Étude d'impact sur l'environnement pour l'aménagement d'un lien cyclable
dans la MRC Robert-Cliche déposée au ministre du Développement durable,
de l'Environnement et des Parcs.

N/Dossier : 56826

Réponse aux questions
Juillet 2010

Parc écologique de la Gorgendière_Ville de Saint-Joseph-de-Beauce

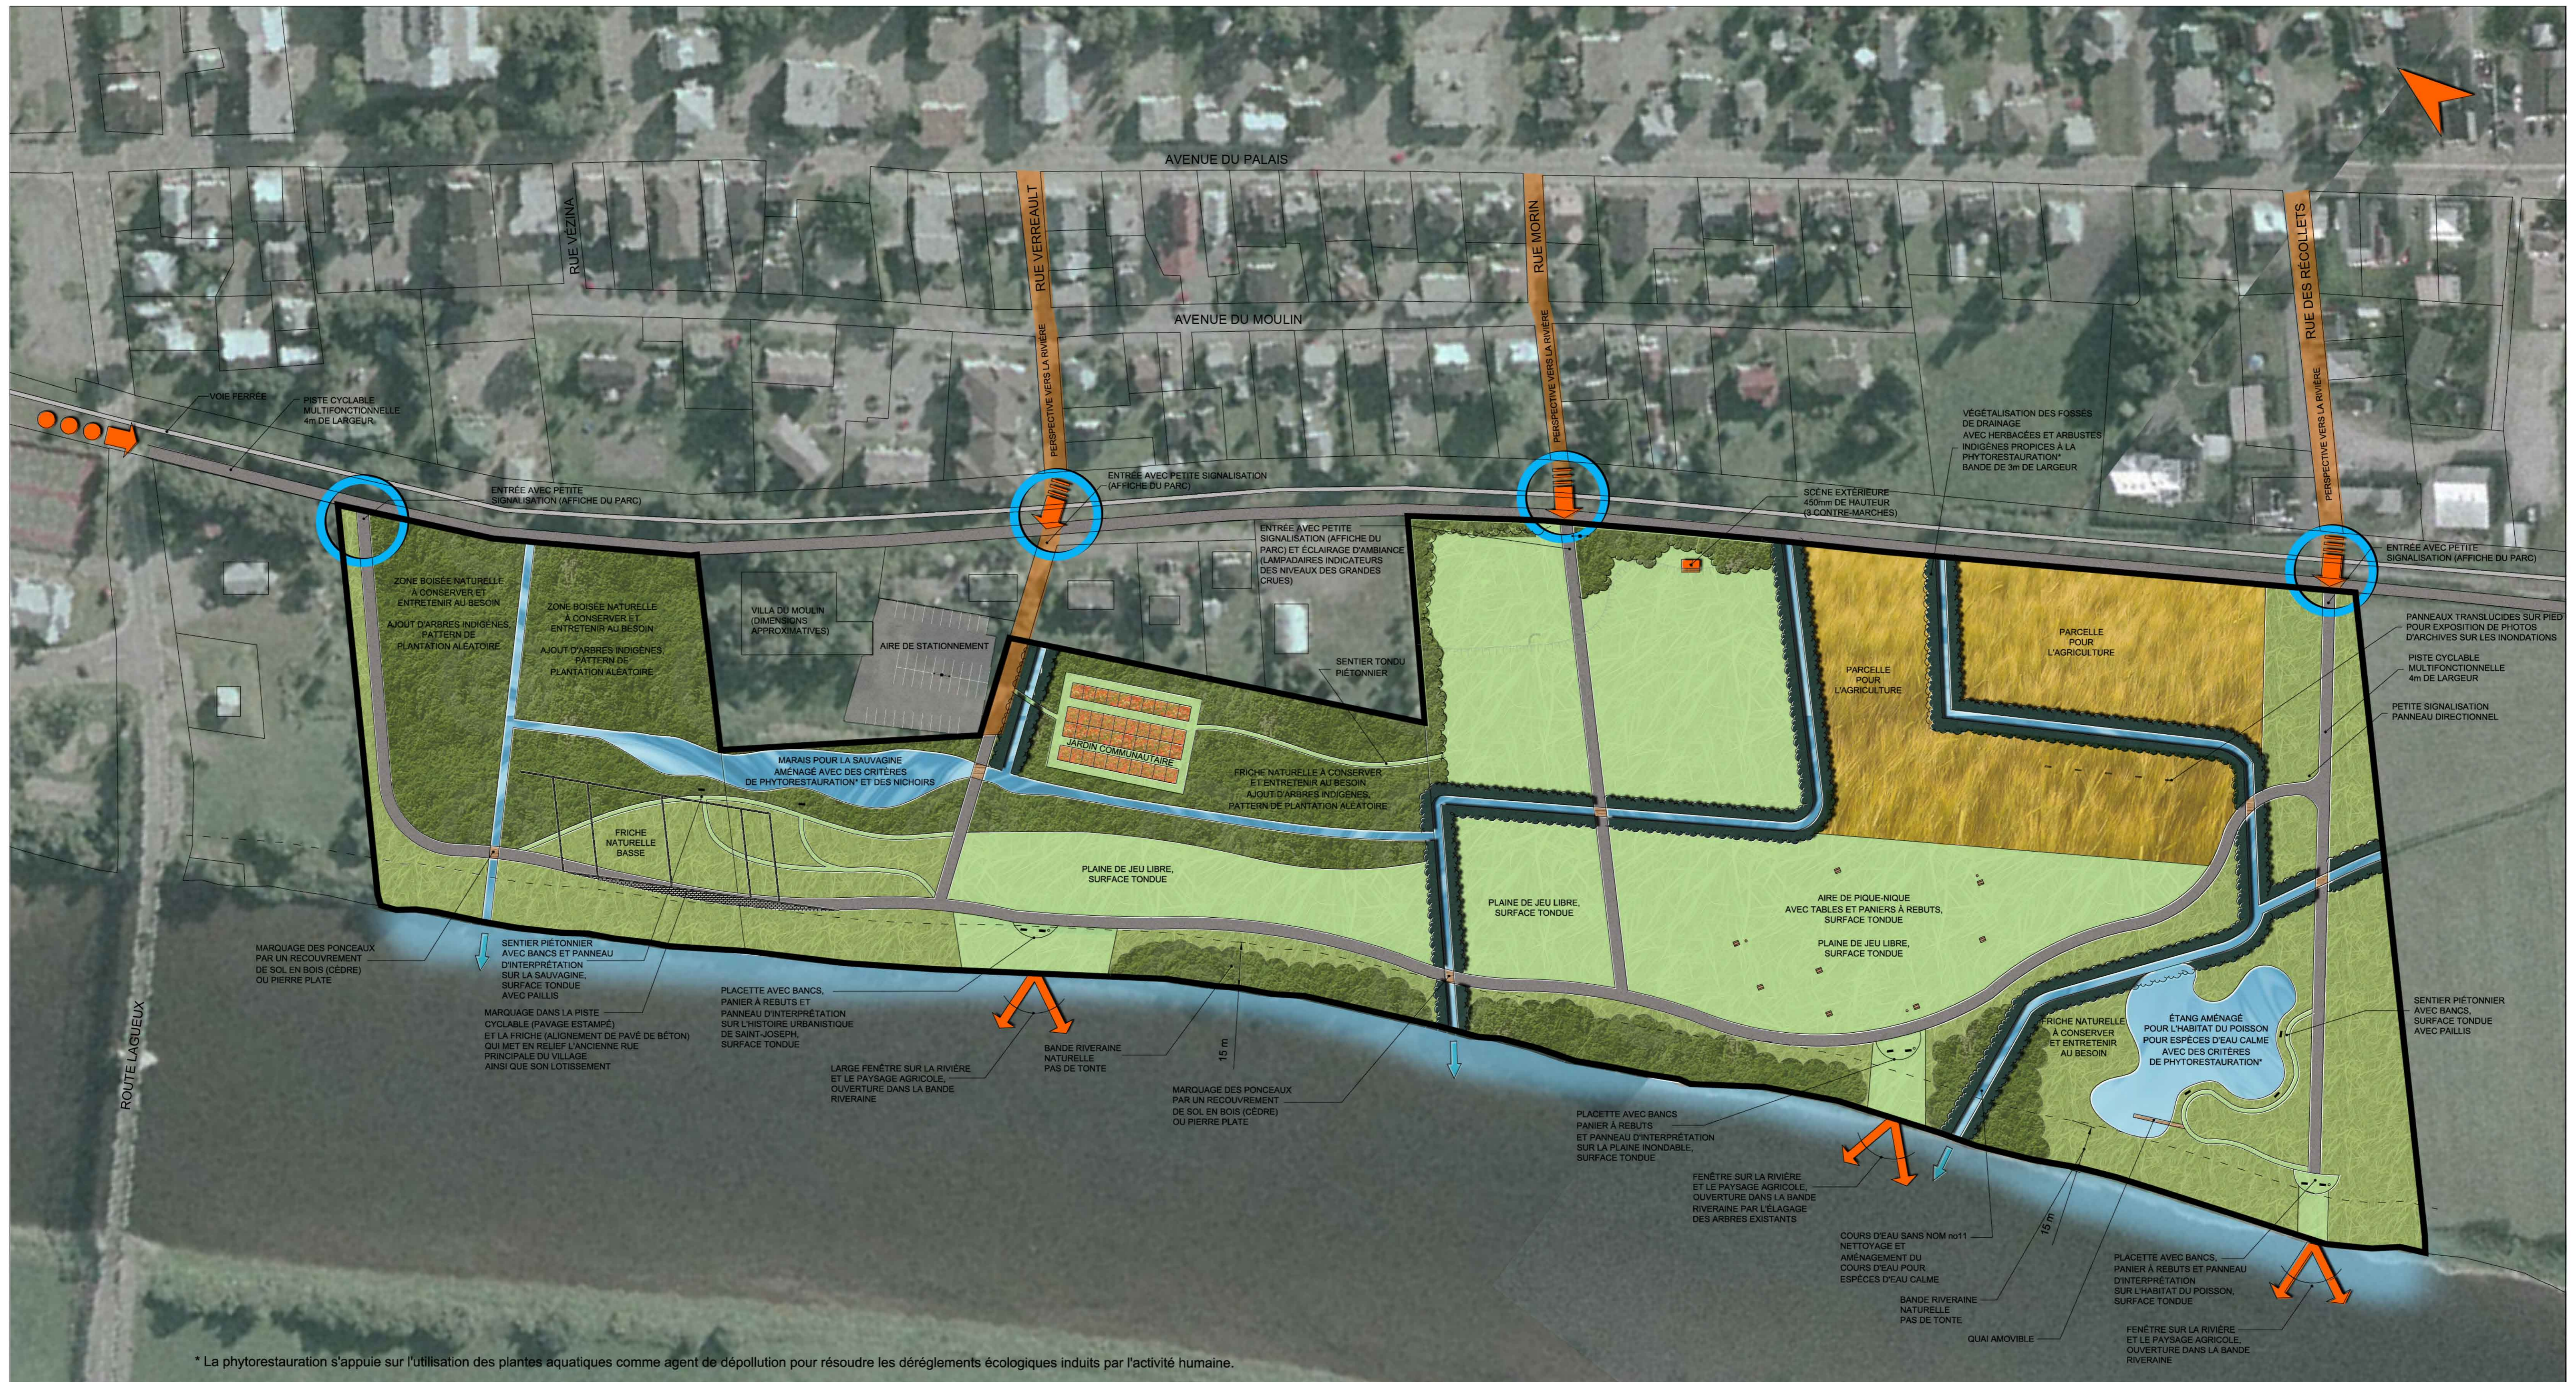
QC-13 À la page 93 de l'étude d'impact, l'initiateur du projet mentionne que le projet de piste cyclable prévoit également des aménagements dans le parc riverain de la Ville de Saint-Joseph-de-Beauce tel que présenté à la figure 3.2. L'initiateur du projet doit préciser les caractéristiques des aménagements qui sont sous la cote de crue de récurrence de deux ans ou dans la bande riveraine (dimensions, matériaux, quantités de déblai, etc.). De plus, il doit préciser l'impact de ces aménagements à la section traitant de la description et de l'évaluation des impacts, le cas échéant.

Cette partie du projet est actuellement au stade conceptuel. Les calculs des superficies sous la cote de crue de récurrence 2 ans ont été effectués sur la base de ce concept et sont donc approximatifs. En ce qui concerne les matériaux, il est trop tôt pour statuer. Les déblais, s'il y a lieu, devraient seulement être faits au niveau du terrain de mini-soccer et pour les aménagements des deux bassins (milieux humides et habitats du poisson). Étant donné que l'arpentage n'a pas été réalisé, les quantités ne peuvent être estimées à ce stade, mais elles seront vraisemblablement minimales. Les impacts de ces aménagements sont déjà inclus dans la section traitant des impacts.

Il est à noter que, depuis le dépôt de l'étude d'impact, le concept a été légèrement modifié (voir nouveau plan à l'annexe 3). En fait, les modifications apportées ont essentiellement consisté à changer certains éléments de place, mais les superficies estimées demeurent les mêmes.
